Adroddiad Ymgynghori

Trowbridge: Ysgol Uwchradd y Dwyrain: Gwelliannau priffyrdd

Rhif y Project: CO18057

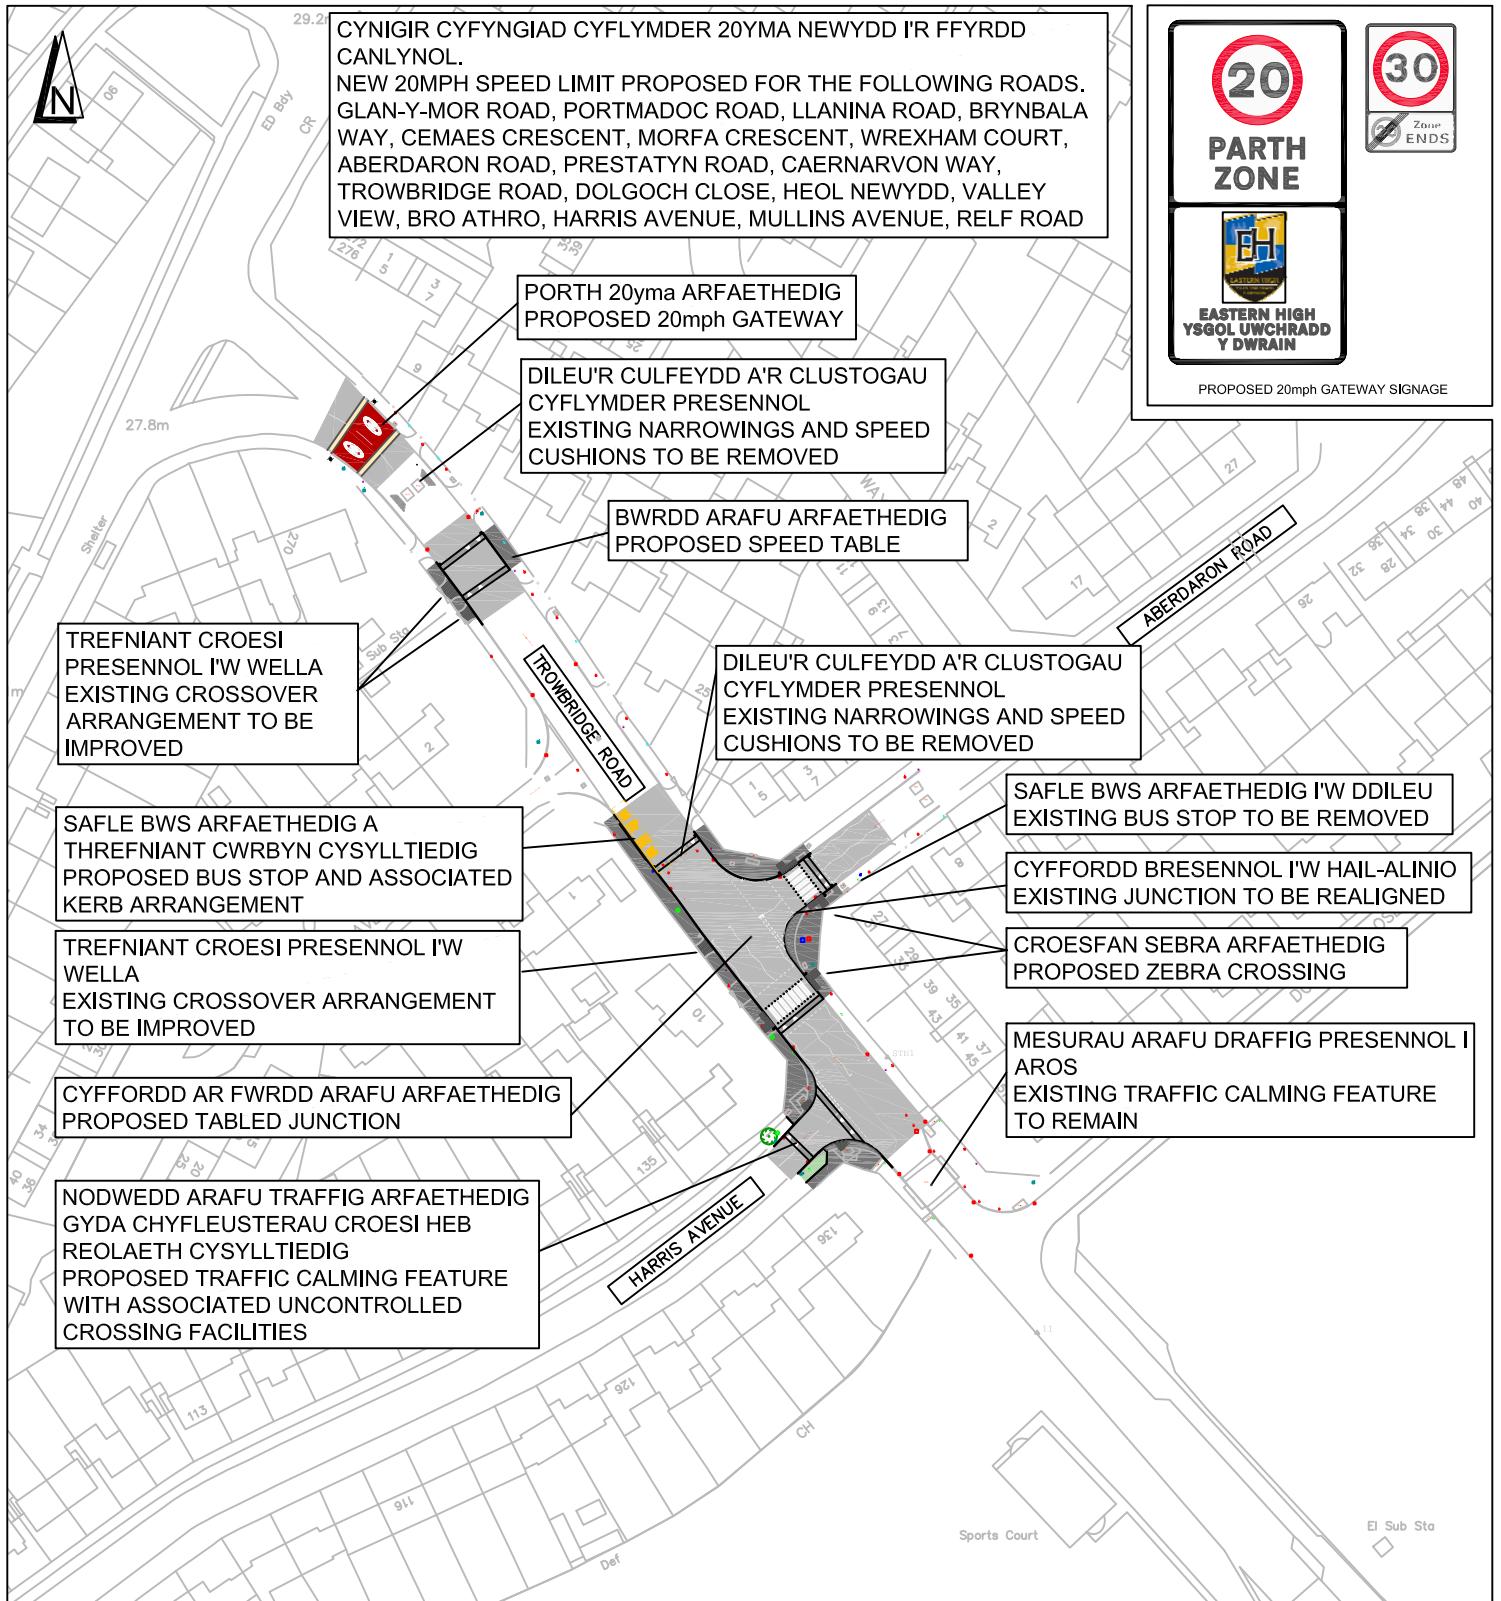
Mater 1 - Bwrdd Arafu.

Ble bynnag y caiff byrddau arafu lled llawn eu cyflwyno, rydym bob tro'n mynegi pryder o ran eu proffil a'r gwaith cadw a chynnal parhaus. Ledled y ddinas mae nifer o enghreifftiau lle mae'r proffiliau'n amrywio i'r graddau y maent yn niweidio ein cerbydau yn ogystal ag effeithio ar ansawdd y profiad teithio.

Mae gyrru'n parhaus dros y cyfyngiadau hyn yn achosi i gydrannau'r bws ddirywio'n gynt ac felly'n golygu bod rhaid prynu rhai newydd yn fwy aml ac yn cynyddu'r gost o ddarparu ein gwasanaeth. Maent hefyd yn cael effaith ddinistriol ar ansawdd y daith, a gall hyn effeithio'n negyddol ar nifer y siwrneiau y mae cwsmeriaid yn dewis mynd arnynt. Nodwn fod y pellter rhwng y ddau fwrdd arafu arfaethedig yn agos yn y cynnig.

Mater 2 – Adleoli safle bws.

Mae'r safle bws presennol ar Aberdaron Road wedi'i leoli mewn man sydd â bwlch addas rhwng ei safle cynt a nesaf a chaiff ei ddefnyddio gan breswylwyr lleol yn ogystal â disgyblion Ysgol Uwchradd y Dwyrain. Mae lleoliad y safle hwn a'r safle nesaf ar Trowbridge Road wedi achosi tipyn o 'anfodlonrwydd' yn sgil ymddygiad gwael disgyblion wrth aros am fws. Rydym wedi llwyddo i fynd i'r afael â'r mater hwn yn sylweddol ac rydym yn poeni y bydd symud y safle yn ailagor y mater gan y bydd gerllaw eiddo sy'n newydd i hyn.

Cydnabyddir bod twmpathau ffordd o wahanol raddiant ledled y ddinas a byddwn yn ceisio gwneud y graddiant ar yr holl dwmpathau newydd yn gyson. Er mwyn darparu taith gyfforddus i deithwyr bysus, bydd y twmpathau hyn yn cael eu cynllunio gyda graddiant o 1 i 14, ac yn o leiaf 6m o hyd, ac ni ddylai hyn achosi difrod i gerbydau os gyrrir drostynt ar gyflymder addas.

Yn anffodus, defnyddio byrddau arafu yw un o'r unig ddulliau sydd gennym i arafu traffig. Mae byrddau traffig yn addas i'r lleoliad hwn er mwyn creu amgylchedd priffordd mwy diogel ger Ysgol Uwchradd y Dwyrain, lle mae llawer o gerddwyr agored i niwed.

Nid yw'n bosibl gosod croesfan sebra newydd a chadw'r safle bws yn ei leoliad presennol ar Aberdaron Road hefyd. Ni fydd modd i fws ddod i stop ar farciau ffordd igam-ogam. Rydym wedi ystyried yr opsiwn i leihau hyd y llinellau igam-ogam ar Aberdaron Road, ond credwn y byddai hyn yn lleihau gwelededd rhwng cerbydau sy'n nesáu a cherddwyr ar y groesfan sebra, a fyddai'n peri pryderon diogelwch difrifol.

Mae lleoliad y safle bws newydd ar Trowbridge Road i'r ochr o 1 Mullins Avenue, ac nid yw'n uniongyrchol y tu allan i eiddo preswyl. Byddwn yn gofyn i'r ysgol atgoffa disgyblion am gynnal safonau ymddygiad da pan fyddant yn cerdded adref neu'n aros am fws.
